scriviamo in relazione alla procedura VIA del progetto eolico presentato dalla Società “Torre Giulia Wind srl” localizzato nei Comuni di Cerignola e Stornara.

**Valutazione dell’impatto paesaggistico ed economico del
progetto eolico “Torre Giulia Wind Srl” sull’attività svolta
nel complesso edilizio “Torre Giulia”**

Ottobre 2021

Estratto dall'elaborato di progetto V09 - Verifica dei fabbricati nell'area di studio

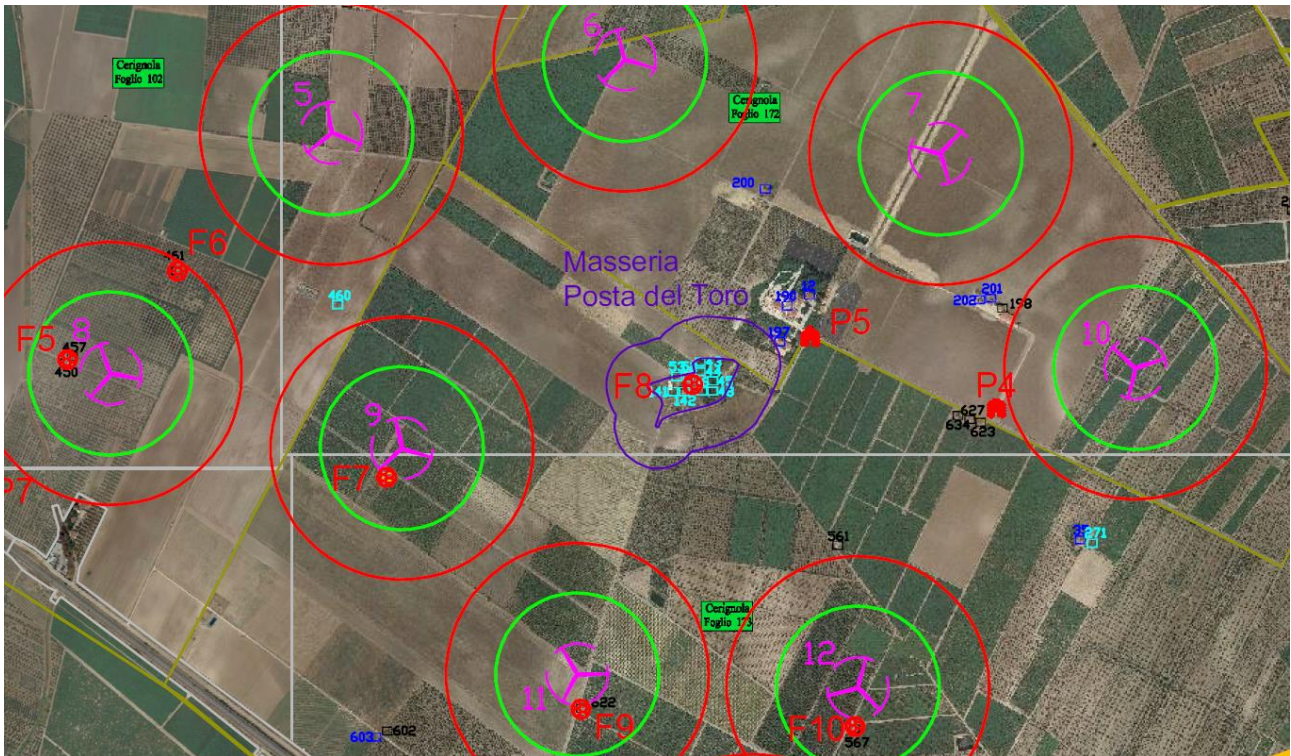
Le conclusioni esposte nel documento V09 "Verifica dei fabbricati nell'area di studio" secondo il quale nell'area del parco eolico "[...] è emerso che la maggior parte dei fabbricati presenti sono abbandonati o utilizzati esclusivamente come deposito, solo alcuni sono adibiti ad abitazione occasionale [...]" sono lacunose e non corrispondono al vero: lo stesso elaborato del resto contiene la scheda denominata "Fabbricati in prossimità di P5" dove gli immobili presenti vengono invece così descritti "un immobile è dichiarato civile abitazione, gli altri due sono locali adibiti a sala di ricevimenti Torre Giulia".

Il complesso immobiliare Torre Giulia, di ampie dimensioni e con funzioni economiche molto rilevanti, è stato considerato solamente sotto il profilo della la verifica delle distanze minime nella valutazione dell'impatto acustico, mentre non è stato affatto preso in considerazione rispetto alle altre componenti ambientali valutate nel SIA.

Cono ottico A – SP72 (direzione sud) - Cavalcavia ferroviario

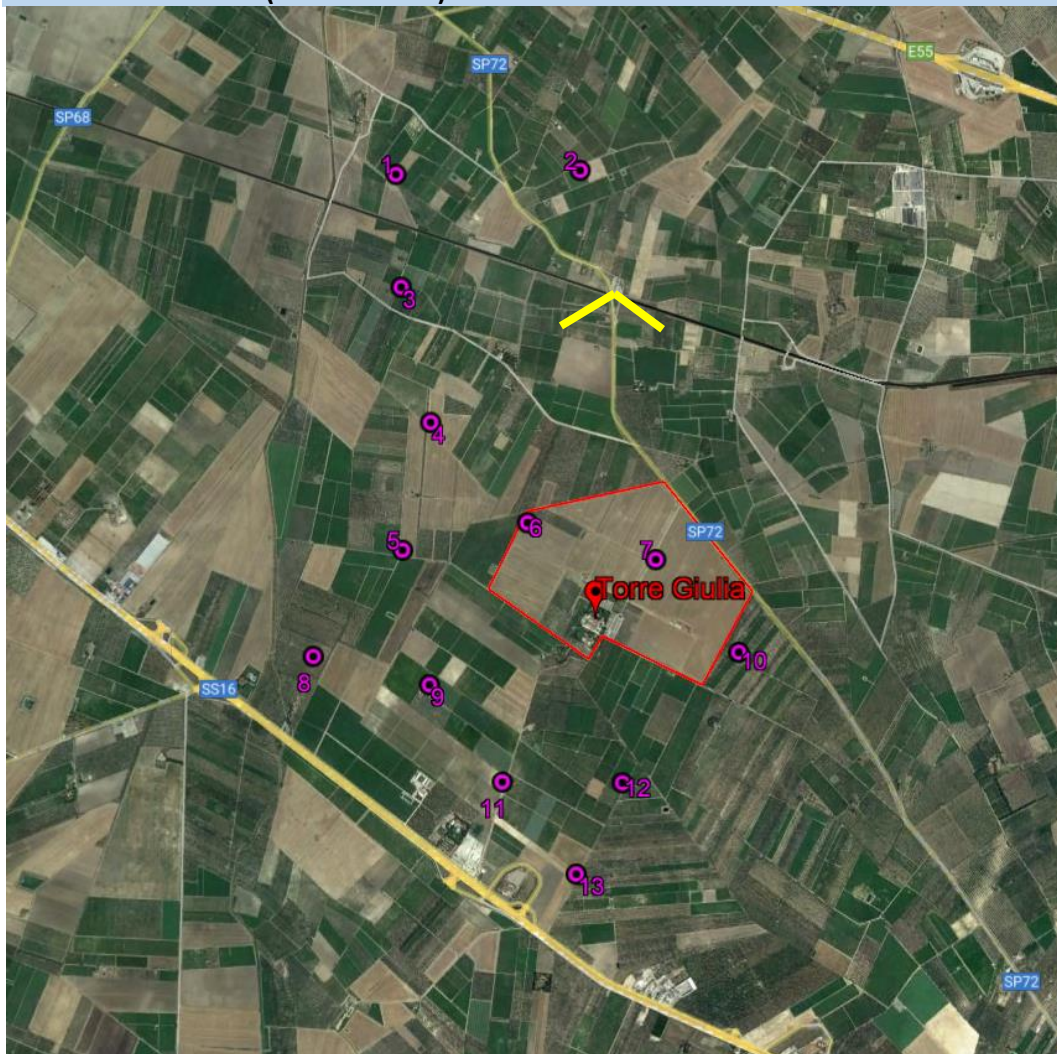
Critério	Descrizione impatto	Interferenze sul complesso di Torre Giulia
<i>Modificazioni dell'assetto percettivo, scenico o panoramico;</i>	L'inserimento del parco eolico pur non modificando la percezione del paesaggio agrario, tuttavia cambia il carattere scenico e panoramico del cono ottico.	Nella percezione collettiva di chi si avvicina al complesso di Torre Giulia, per fruirne i servizi, esso perde la sua centralità e peculiarità nell'area agricola.

Cono ottico B – SP72 (direzione sud-ovest) – a nord del viale di accesso

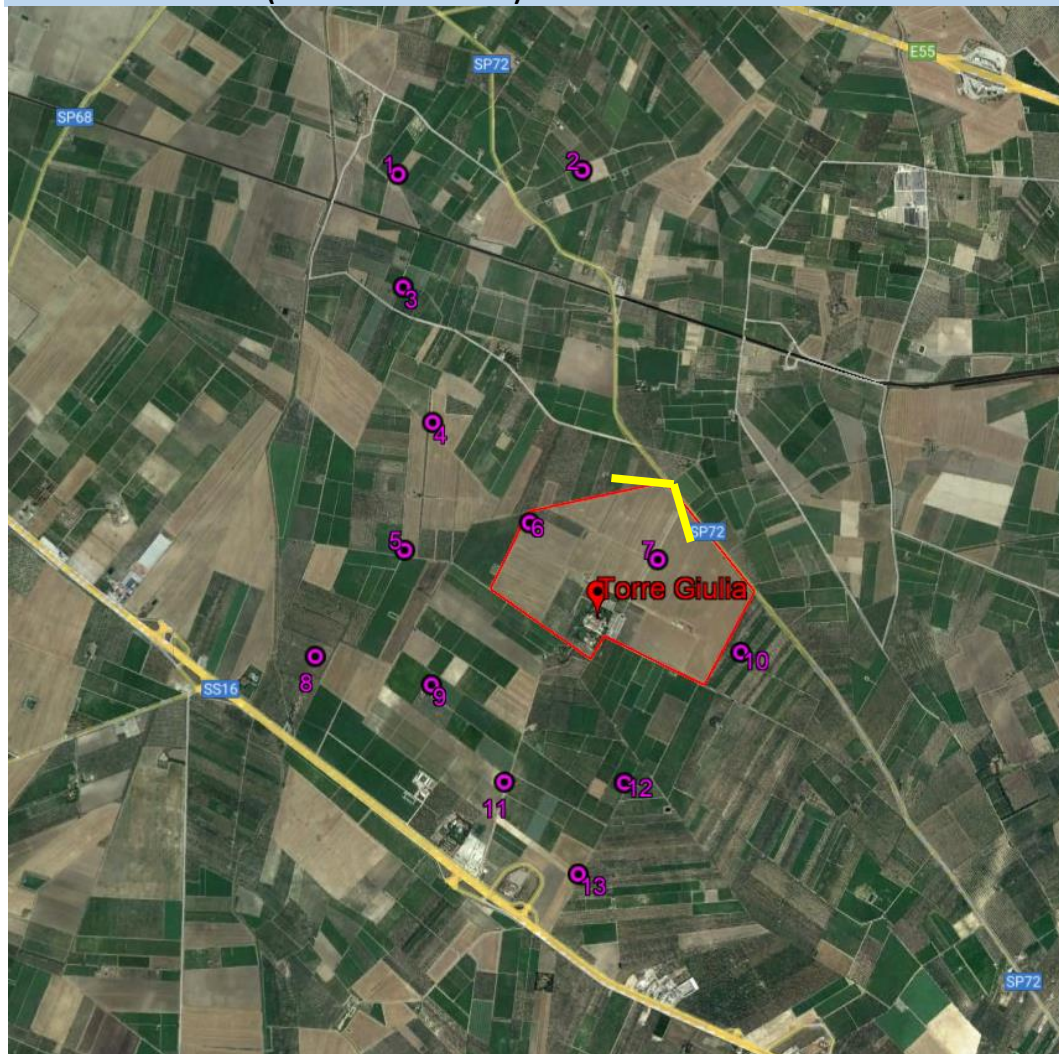
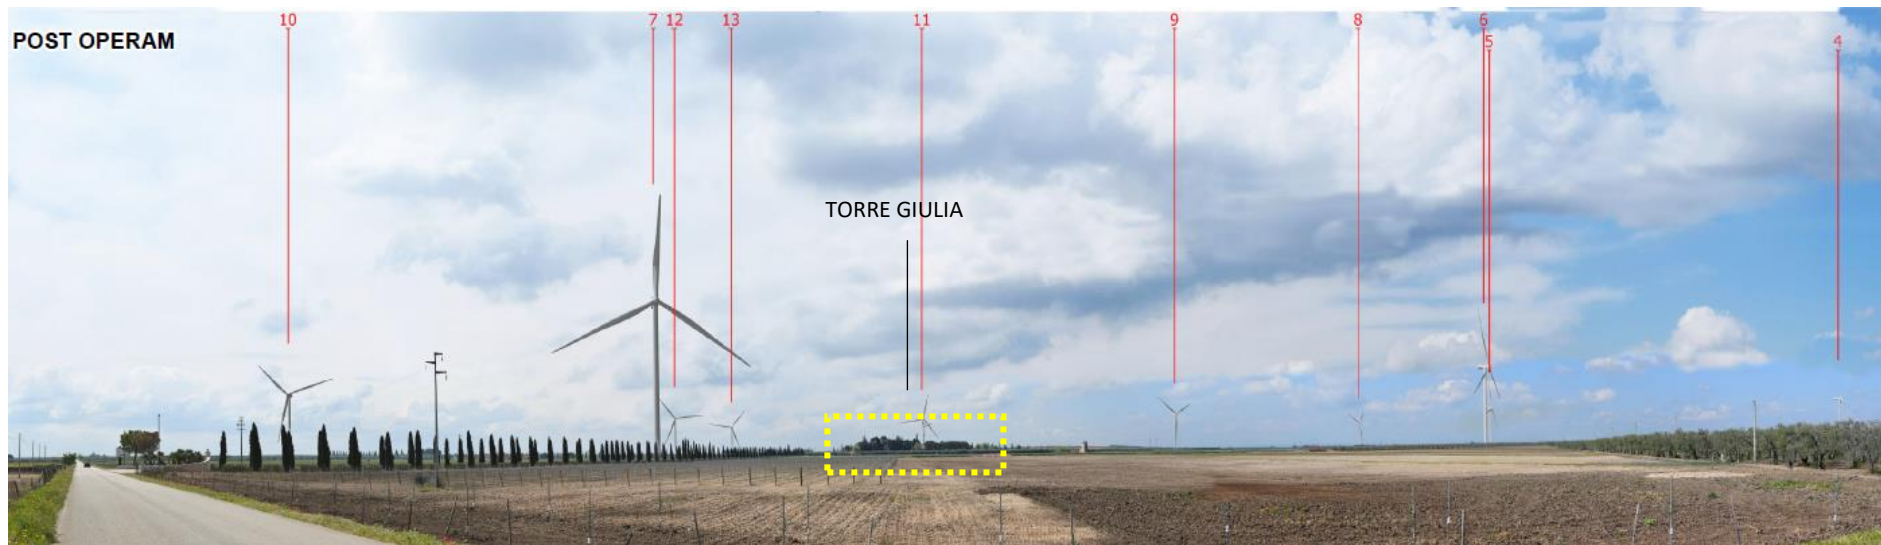
Critério	Descrizione impatto	Interferenze sul complesso di Torre Giulia
<i>Modificazioni dell'assetto percettivo, scenico o panoramico;</i>	<p>L'inserimento del parco eolico pur non modificando la percezione del paesaggio agrario, tuttavia cambia il carattere scenico e panoramico del cono ottico. In particolare:</p> <ul style="list-style-type: none"> - la linearità scenica del viale alberato viene modificata dall'incombente presenza di due aerogeneratori; - la visibilità del complesso di Torre Giulia viene modificata dalla presenza dell'aerogeneratore n° 11 che si pone proprio al suo centro 	<p>Nella percezione collettiva di chi si avvicina al complesso di Torre Giulia, per fruirne i servizi, esso <u>perde in modo significativo</u> la sua <u>centralità e peculiarità</u> nell'area agricola.</p>

Cono ottico C (direzione sud-ovest) – SP72– a sud del viale di accesso

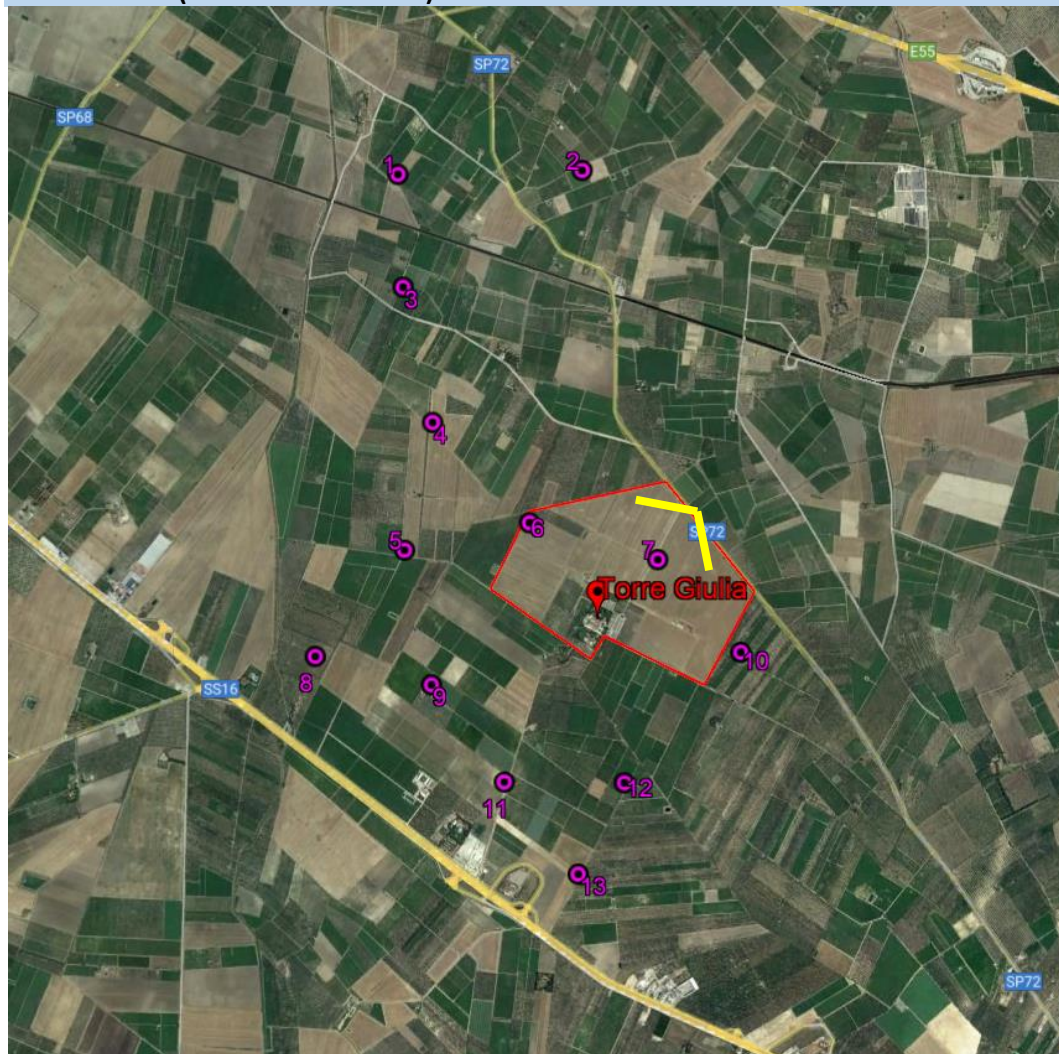
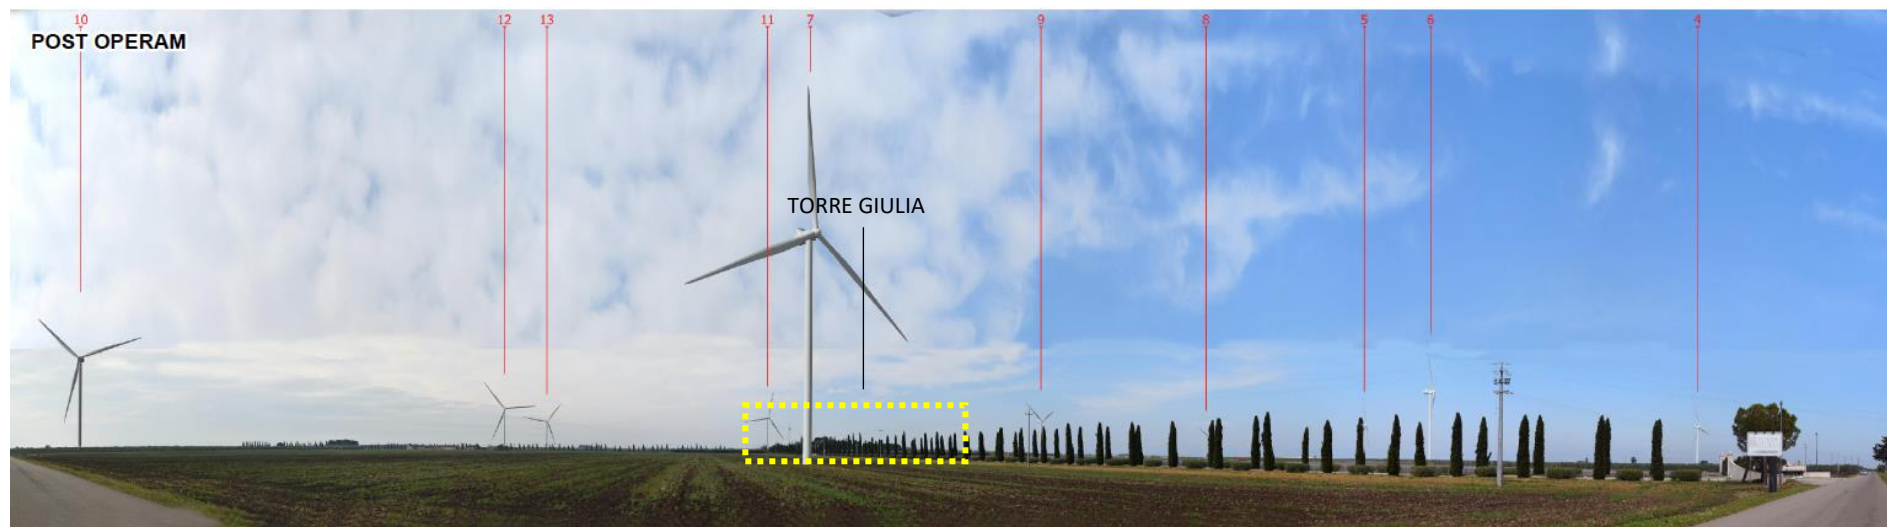
Critério	Descrizione impatto	Interferenze sul complesso di Torre Giulia
<i>Modificazioni dell'assetto percettivo, scenico o panoramico;</i>	<p>L'inserimento del parco eolico pur non modificando la percezione del paesaggio agrario, tuttavia cambia il carattere scenico e panoramico del cono ottico. In particolare:</p> <ul style="list-style-type: none"> - la linearità scenica del viale alberato viene modificata dall'incombente presenza di tre aerogeneratori; - la visibilità del complesso di Torre Giulia viene modificata dalla presenza degli aerogeneratori n° 11, 7 e 9 che si pongono nel breve intorno (il 7 in particolare si pone davanti al complesso) 	<p>Nella percezione collettiva di chi si avvicina al complesso di Torre Giulia, per fruirne i servizi, esso <u>perde in modo significativo</u> la sua <u>centralità e peculiarità</u> nell'area agricola.</p>

Cono ottico D (direzione sud-ovest) – SP72– al limite sud della proprietà

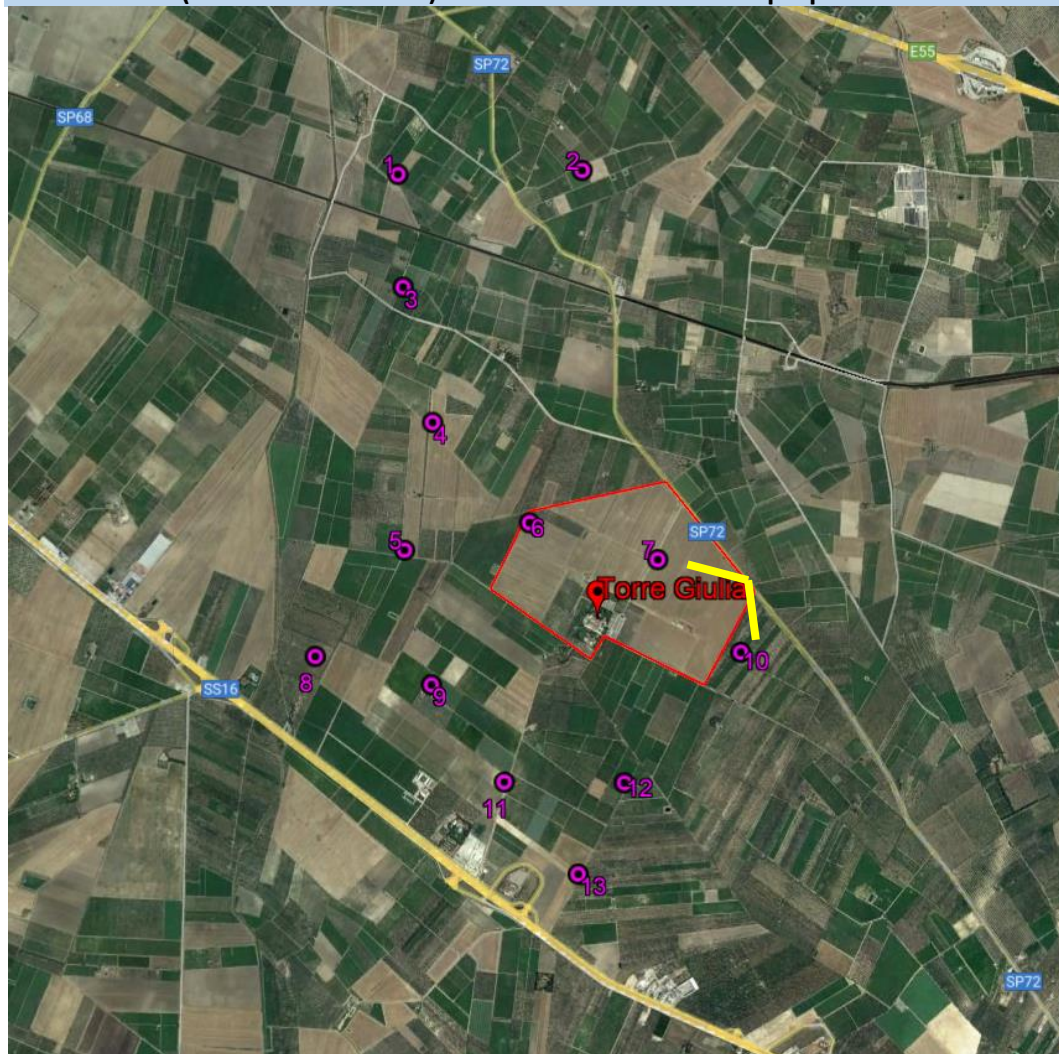
Criteria	Descrizione impatto	Interferenze sul complesso di Torre Giulia
<i>Modificazioni dell'assetto percettivo, scenico o panoramico;</i>	L'inserimento del parco eolico pur non modificando la percezione del paesaggio agrario, tuttavia cambia il carattere scenico e panoramico del cono ottico.	Nella percezione collettiva di chi si avvicina al complesso di Torre Giulia, per fruirne i servizi, esso perde la sua centralità e peculiarità nell'area agricola.

Cono ottico E (direzione nord-est) – SS16– Cavalcavia di collegamento tra la strada statale e la viabilità locale

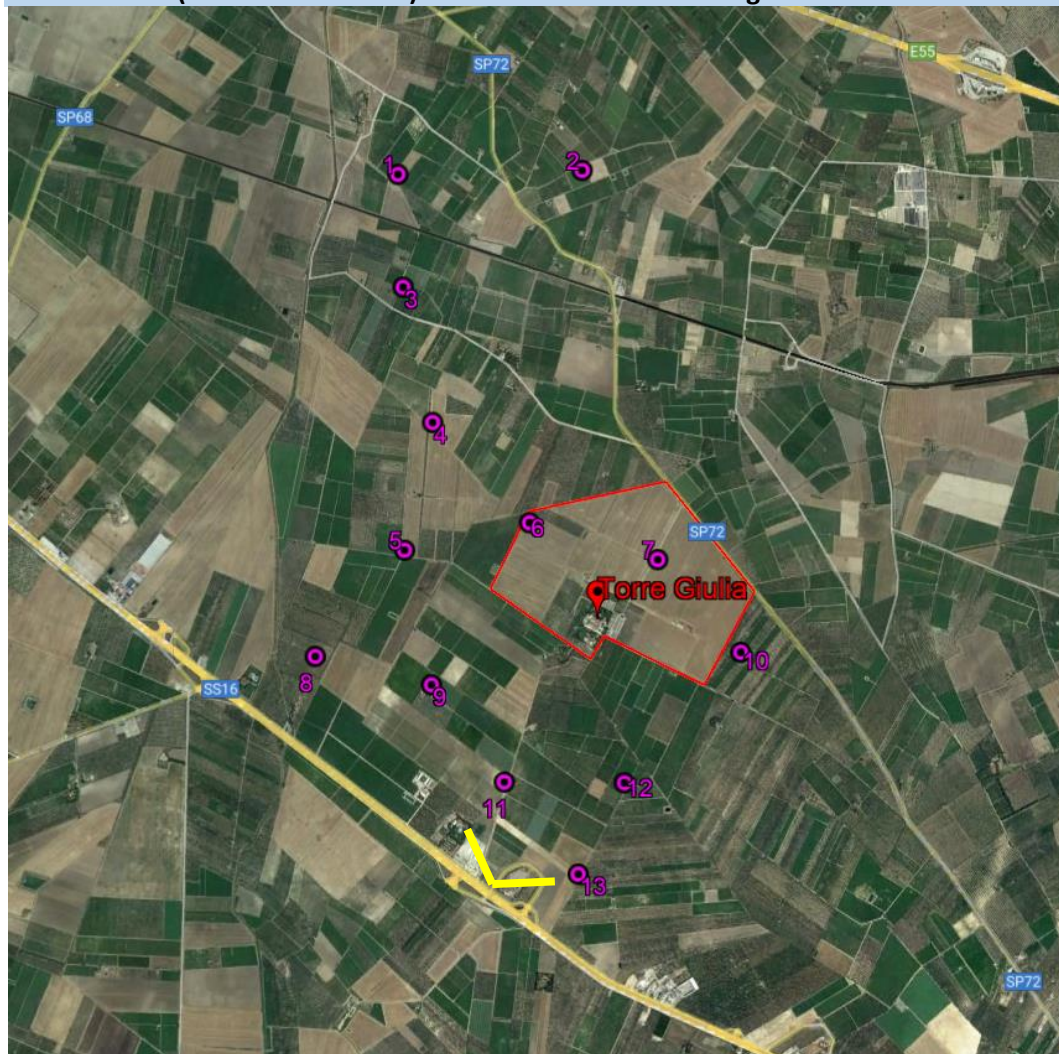
Critério	Descrizione impatto	Interferenze sul complesso di Torre Giulia
<i>Modificazioni dell'assetto percettivo, scenico o panoramico;</i>	L'inserimento del parco eolico pur non modificando la percezione del paesaggio agrario, tuttavia cambia il carattere scenico e panoramico del cono ottico.	Nella percezione collettiva di chi si avvicina al complesso di Torre Giulia, per fruirne i servizi, esso perde la sua centralità e peculiarità nell'area agricola.

Cono ottico F (direzione nord-est) – Accesso secondario al complesso di Torre Giulia– Vista della proprietà

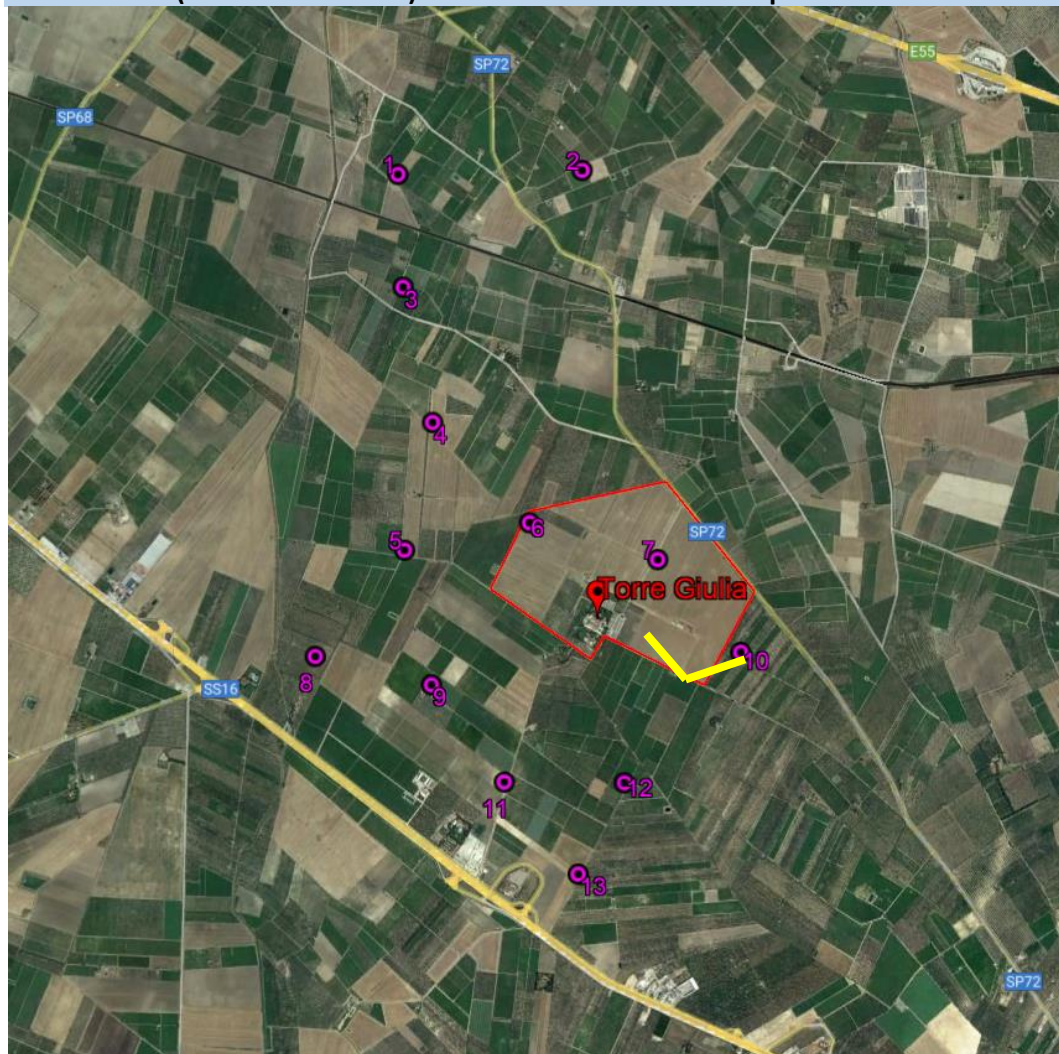
Critério	Descrizione impatto	Interferenze sul complesso di Torre Giulia
<i>Modificazioni dell'assetto percettivo, scenico o panoramico;</i>	L'inserimento del parco eolico pur non modificando la percezione del paesaggio agrario, tuttavia cambia il carattere scenico e panoramico del cono ottico.	Nella percezione collettiva di chi si avvicina al complesso di Torre Giulia, per fruirne i servizi, esso perde la sua centralità e peculiarità nell'area agricola.
